改善箇所説明図

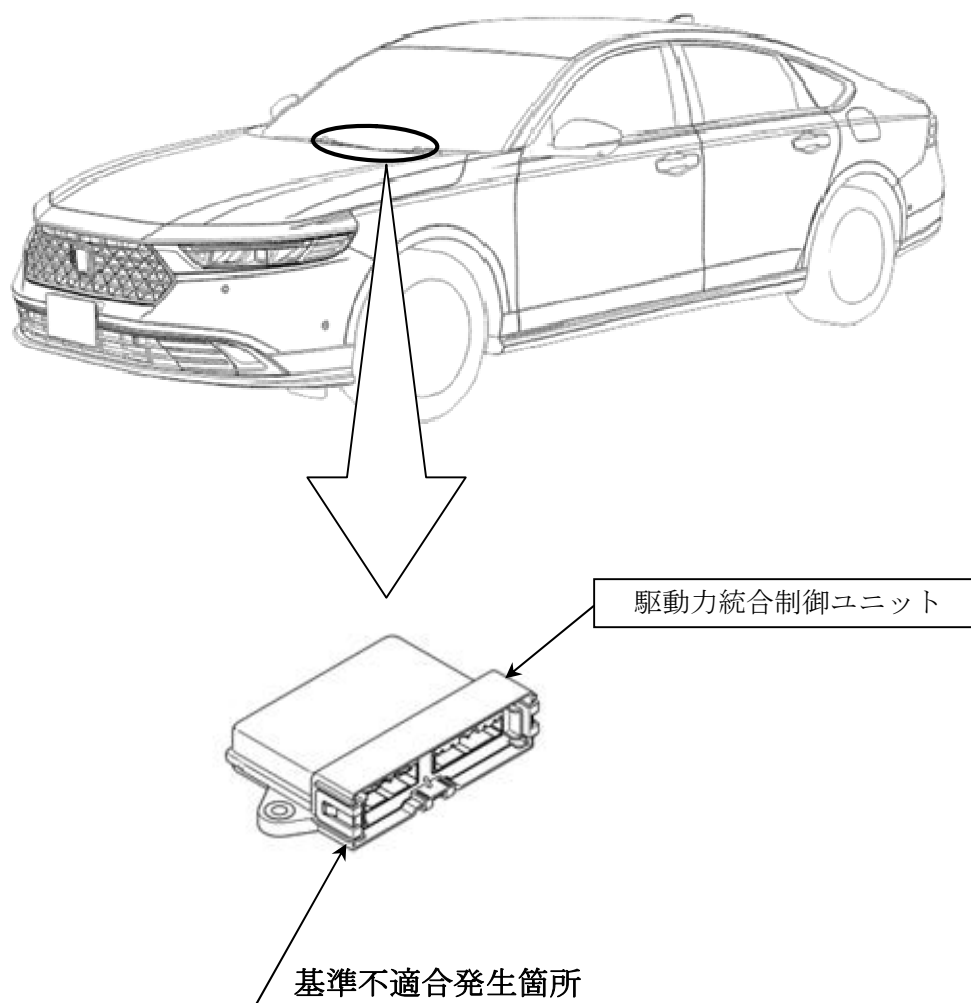
原動機において、駆動力統合制御ユニットの制御プログラムが不適切なため、当該ユニットの電源用ICから発生する電気ノイズにより、故障と誤判定することがある。そのため、パワーシステム警告灯等が点灯し、フェールセーフが働き、エンジン及び駆動モータが停止して走行できなくなる。また、車載式故障診断装置(OBD)のデータが消去し、保安基準に抵触するおそれがある。

全車両、駆動力統合制御ユニットを対策プログラムに書き換える。

注： は書き換え部品を示す。

識別：車台番号打刻の下二桁目上部に黄色ペイントを塗布する。
